## まとめ資料変更箇所リスト

資料名 : 重大事故等対策の有効性評価について

章/項番号 : 補足説明資料2 重要事故シーケンスの起因とする過渡事象の選定について

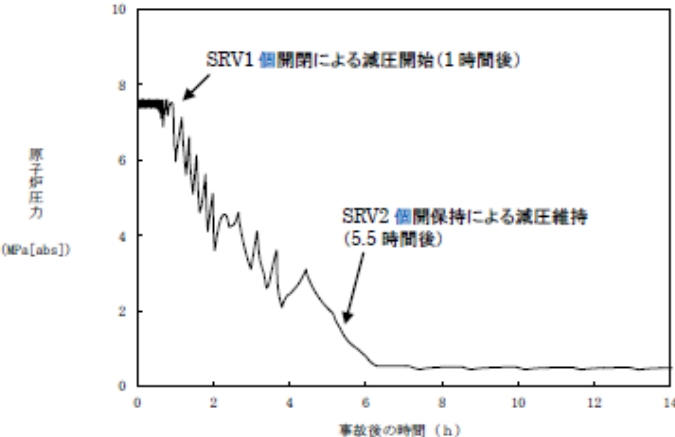
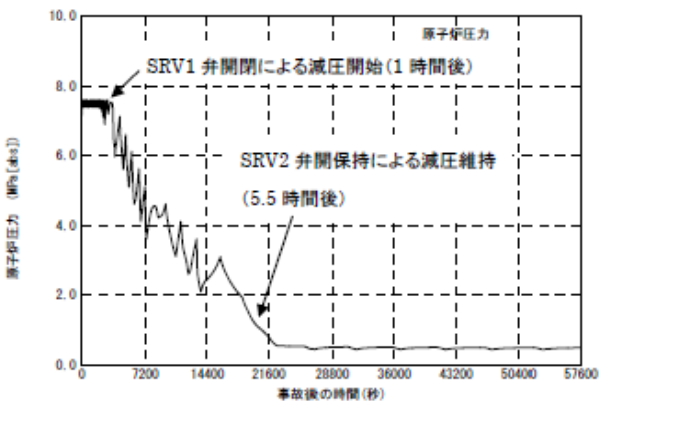
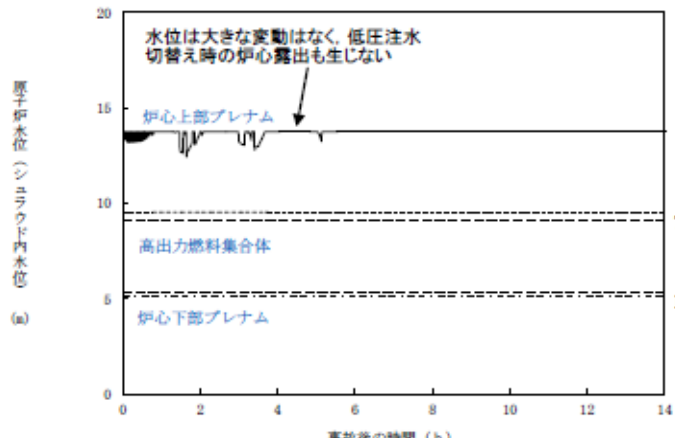
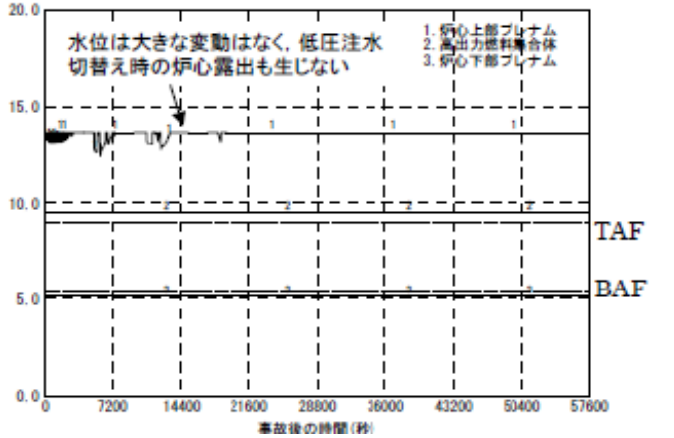
No.	章番号	ページ番号	変更後	変更前	変更理由
2	補足説明資料5	5-4	<p>※1: TQUV, TW(LUHS, RHR機能喪失)等の一次圧力バウンダリの喪失(LOCA等)を除く事故に対して初期炉心冠水維持が可能          ※2: フェーズドアプローチに基づき, 原則として事故発生12時間までは恒設設備での対応とし, 可搬型設備はアクセス性等を考慮し, 12時間以降に期待できると整理している          図 ③-2層, 4層における注水等に期待する設備</p>	<p>※1: TQUV, TW(LUHS, RHR機能喪失), SBO等の一次圧力バウンダリの喪失(LOCA等)を除く事故に対して初期炉心冠水維持が可能          ※2: フェーズドアプローチに基づき, 原則として事故発生12時間までは恒設設備での対応とし, 可搬型設備はアクセス性等を考慮し, 12時間以降に期待できると整理している          図: ③-2層, 4層における注水等に期待する設備</p>	⑤(記載の適正化)

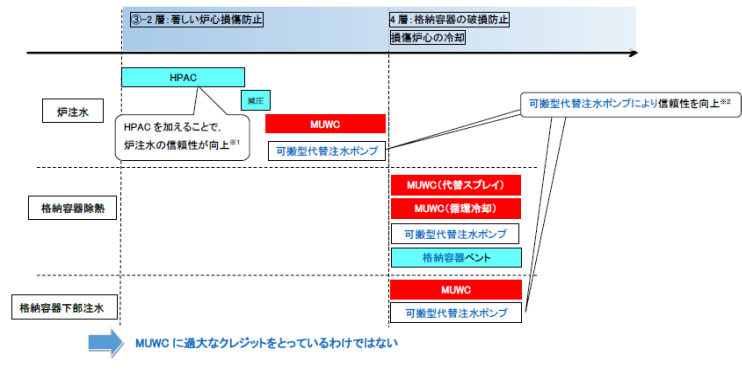
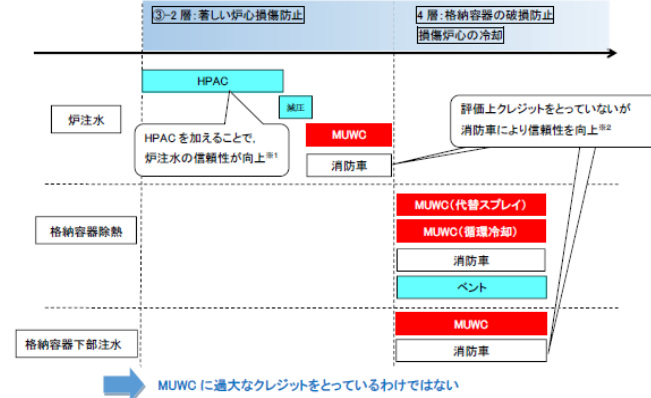
SRV 2弁	10分	360	90																																																																																								
	20分	400	140																																																																																								
	30分	280	80																																																																																								
	40分	400	70																																																																																								
SRV 1弁	10分	560	70																																																																																								
	20分	640	60																																																																																								
	30分	510	50																																																																																								
	40分	620	60																																																																																								
8	補足説明資料11	11-3	<p>第1図 原子炉減圧時の原子炉圧力の推移</p>	<p>図1 減圧時の原子炉圧力の推移</p>	⑤(SRV全弁が8個であることを明記)

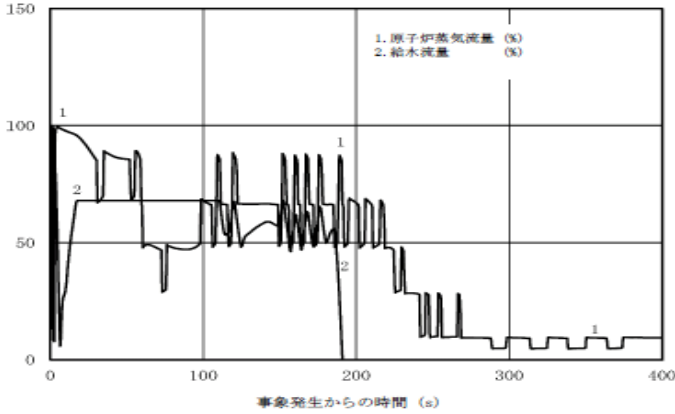
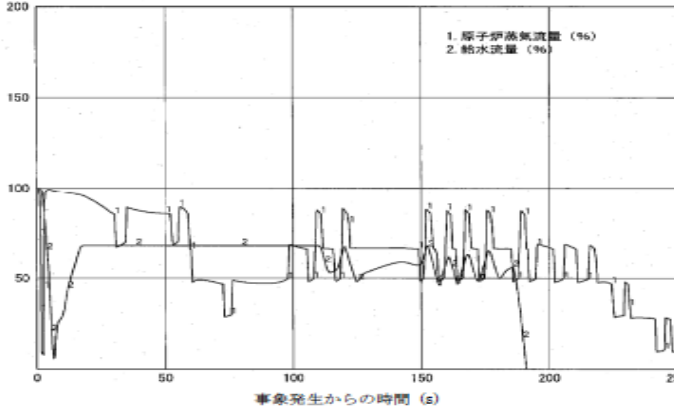
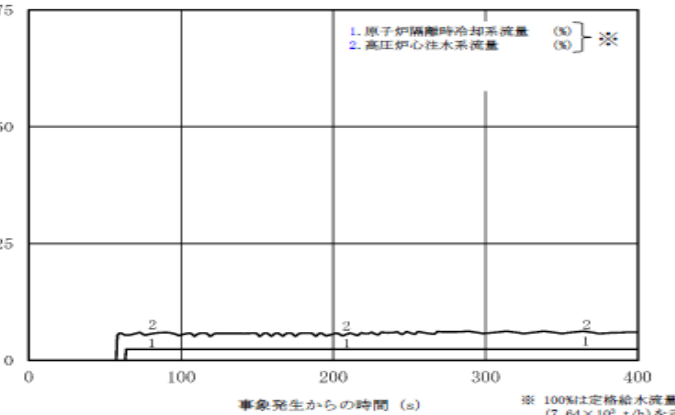
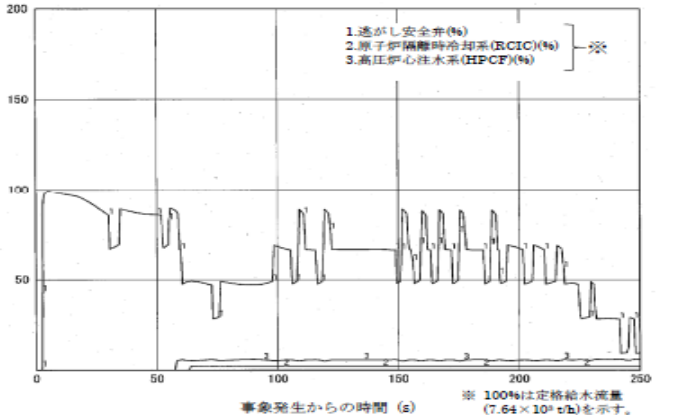
No.	章番号	ページ番号	変更後	変更前	変更理由
3	補足説明資料15	15-3	<p>図1 中性子束の時間変化(事象発生から400秒後まで)</p>	<p>図1 中性子束の時間変化(事象発生から250秒後まで)</p>	⑤
4	補足説明資料15	15-3	<p>図2 炉心流量の時間変化(事象発生から400秒後まで)</p>	<p>図2 炉心流量の時間変化(事象発生から250秒後まで)</p>	⑤(グラフ表示幅の統一)

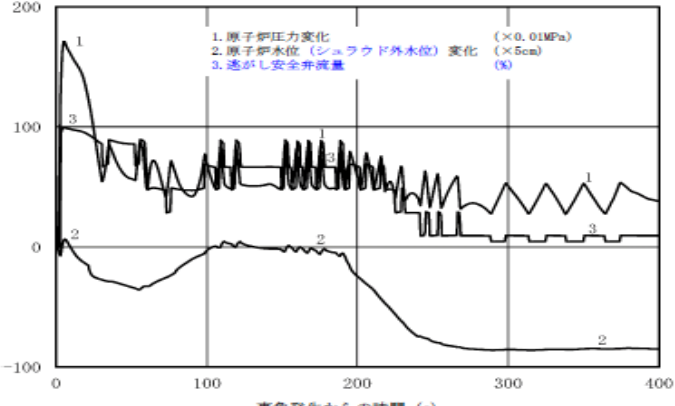
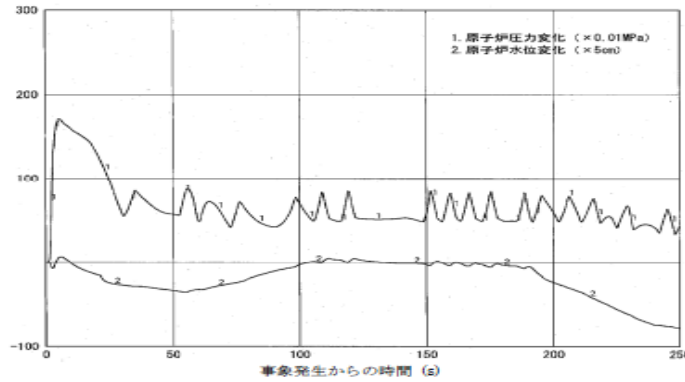
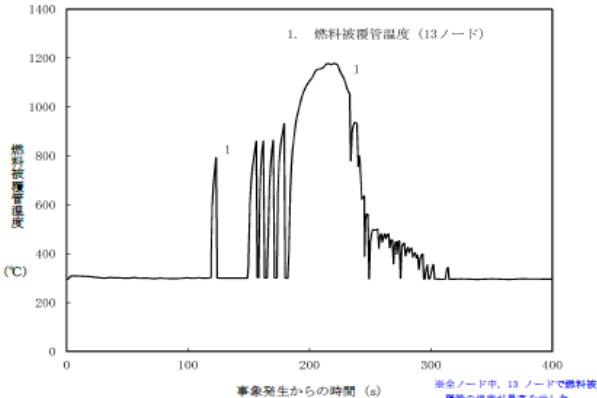
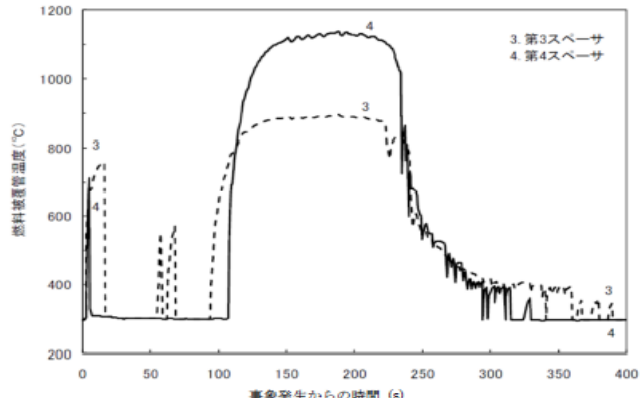
No.	章番号	ページ番号	変更後	変更前	変更理由
5	補足説明資料15	15-4	 <p>図3 原子炉蒸気流量, 給水流量の時間変化(事象発生から400秒後まで)</p>	 <p>図3 原子炉蒸気流量, 給水流量の時間変化(事象発生から250秒後まで)</p>	⑤(グラフ表示幅の統一)
6	補足説明資料15	15-4	 <p>図4 原子炉隔離時冷却系, 高圧炉心注水系の流量の時間変化(事象発生から400秒後まで)</p>	 <p>図4 逃がし安全弁, 原子炉隔離時冷却系(RCIC), 高圧炉心注水系(HPCF)の流量の時間変化(事象発生から250秒後まで)</p>	⑤(グラフ表示幅の統一)

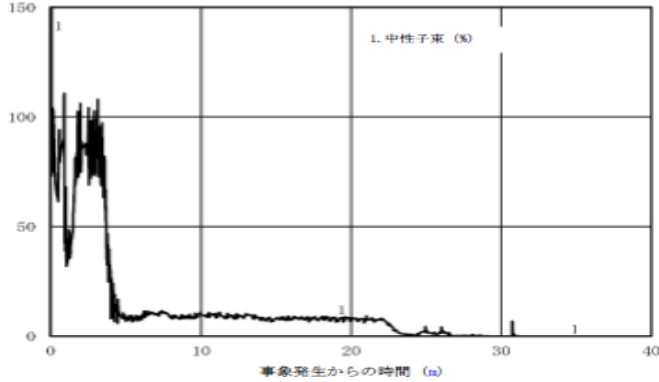
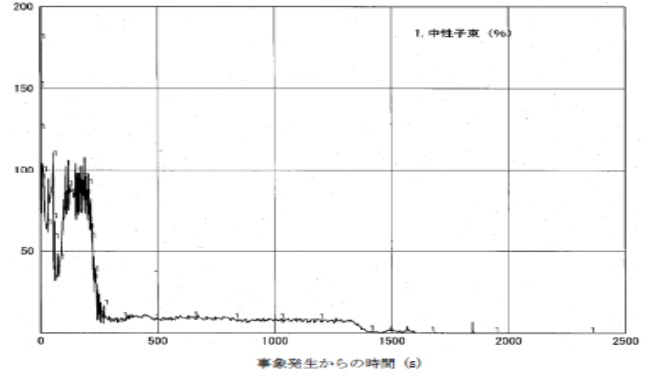
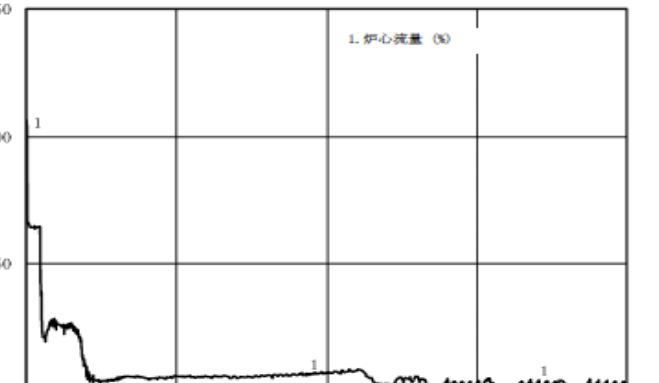
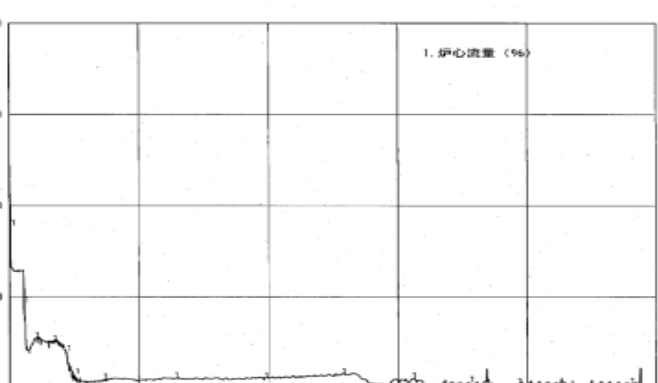
No.	章番号	ページ番号	変更後	変更前	変更理由
7	補足説明資料15	15-5	 <p>図5 原子炉圧力, 原子炉水位(シュラウド外水位), 逃がし安全弁流量の時間変化(事象発生から400秒後まで)</p>	 <p>図5 原子炉圧力, 原子炉水位(シュラウド外水位)の時間変化(事象発生から250秒後まで)</p>	⑤(グラフ表示幅の統一)
8	補足説明資料15	15-5	 <p>図6 燃料被覆管温度の時間変化(事象発生から400秒後まで)</p>	 <p>図6 燃料被覆管温度(PCT)の時間変化(事象発生から400秒後まで)</p>	⑤(PCT表示をスペーサ位置からノード位置に変更)

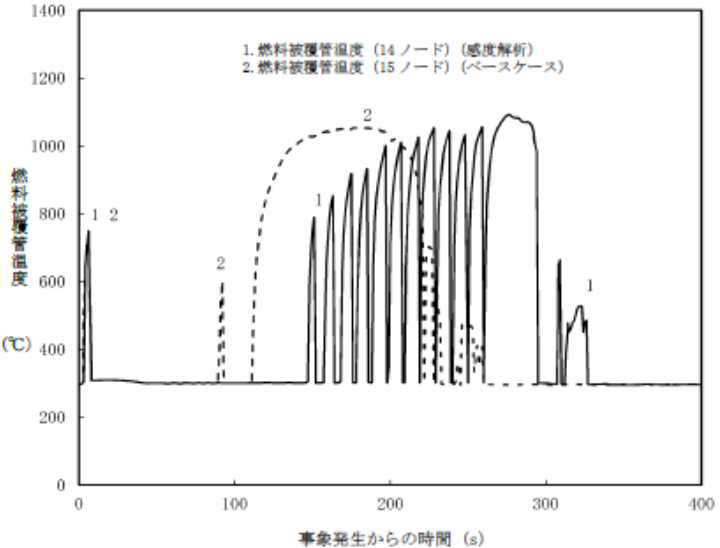
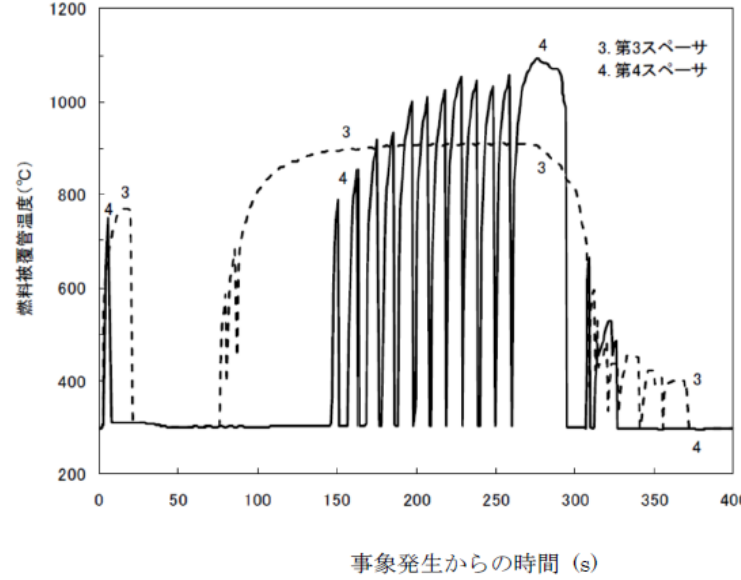
No.	章番号	ページ番号	変更後	変更前	変更理由
7	補足説明資料17	17-5	<p>1. 原子炉圧力変化 (感度解析) (<math>\times 0.01\text{MPa}</math>) 2. 原子炉水位 (シュラウド外水位) 変化 (感度解析) (<math>\times 5\text{cm}</math>) 3. 逃がし安全弁流量 (感度解析) (%) 4. 原子炉圧力変化 (ベースケース) (<math>\times 0.01\text{MPa}</math>) 5. 原子炉水位 (シュラウド外水位) 変化 (ベースケース) (<math>\times 5\text{cm}</math>) 6. 逃がし安全弁流量 (ベースケース) (%)</p> <p>図5 原子炉圧力, 原子炉水位(シュラウド外水位), 逃がし安全弁流量の時間変化(事象発生から400秒後まで)</p>	<p>ベースケース { 1. 原子炉圧力変化 (<math>\times 0.01\text{MPa}</math>) 2. 原子炉水位 (シュラウド外水位) 変化 (<math>\times 5\text{cm}</math>) 感度解析 { 3. 原子炉圧力変化 (<math>\times 0.01\text{MPa}</math>) 4. 原子炉水位 (シュラウド外水位) 変化 (<math>\times 5\text{cm}</math>)</p> <p>図5 原子炉圧力, 原子炉水位(シュラウド外水位)の時間変化(事象発生から500秒後まで)</p>	⑤(グラフ表示幅の統一)
